PATH :		TOLERANCIA GENERAL: $\pm$	
Mat.:			
ESCALA s / e	DIBUJADO:	19 09 06	NOMBRE: M.A.
	COMPROBADO:		
ESQUEMA ELECTRICO HA-845			N °.: EE00204-001
Observ.: ---			Sustituye a:
			Sustituido por:

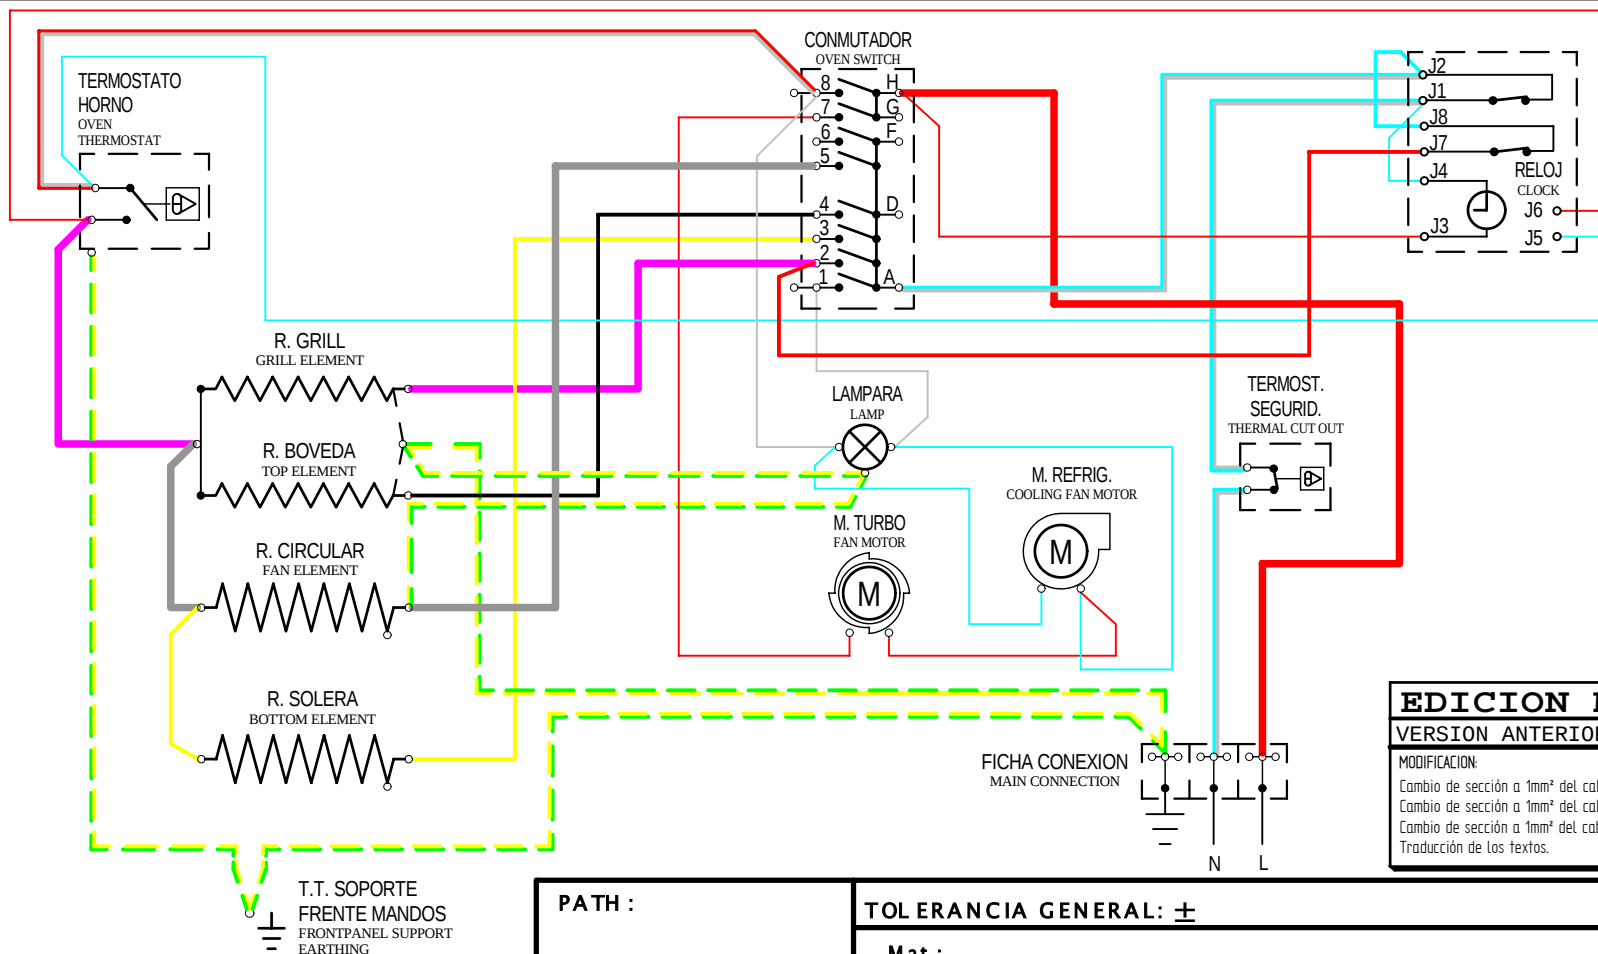
EDICION MODIFICADA
 VERSION ANTERIOR: PLANO N°. EE00204-000
 MODIFICACION:
 Cambio de sección a 1mm² del cable R.Circular-R.Solera
 Cambio de sección a 1mm² del cable Conmut.'3'-R.Solera
 Cambio de sección a 1mm² del cable Conmut.'4'-R.Bóveda
 Traducción de los textos.
